Oggetto: Art. 27 bis, D. Lgs 152/2006, L.R. 4/2018 art. 15  
Istanza di avvio del procedimento unico di Valutazione di Impatto Ambientale per il progetto di un Impianto Agrivoltaico Avanzato denominato 'Voghiera PV 001' di potenza pari a 24,99 MWp e relative opere di connessione alla linea RTN, nei Comuni di Voghiera e Ferrara.

Proponente: iCube Development 16 S.r.l.

### **Osservazioni**

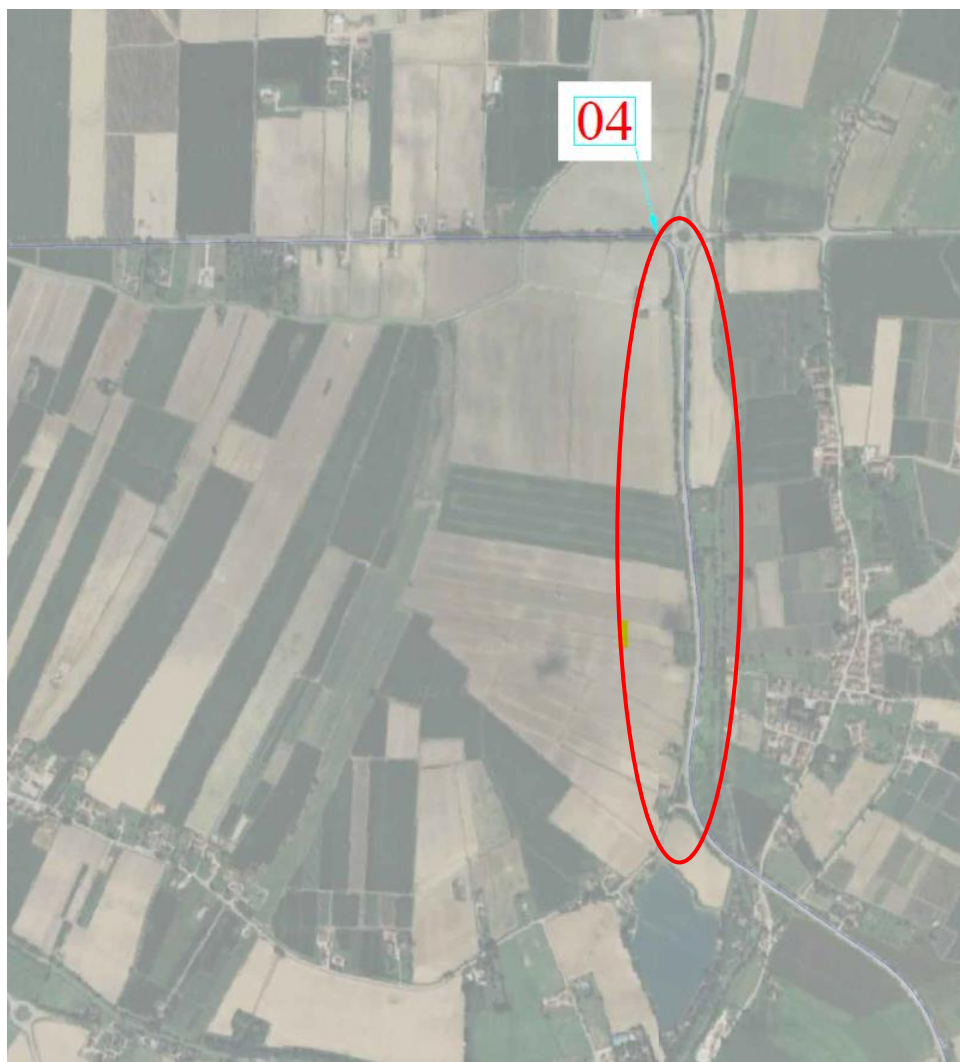
- questa Agenzia ha fra i suoi compiti d'istituto il mantenimento della sicurezza idraulica relativamente ai corsi d'acqua di propria competenza, nella fattispecie gli argini del Po di Volano – Risvolta di Cona;
- il progetto, nello specifico la posa delle opere di connessione, interferisce con le OO.II di competenza di questa Agenzia, in particolare con l'argine sinistro del Po di Volano-risvolta di Cona nel tratto compreso fra via Zamboni e via Pomposa (parzialmente coincidente con Via della Ginestra-S.P. 29).

Alla luce di quanto premesso, ai fini dell'espressione del parere idraulico, già in questa fase preliminare si ritiene opportuno richiedere la modifica del tracciato nella parte indicata nel seguente estratto cartografico:
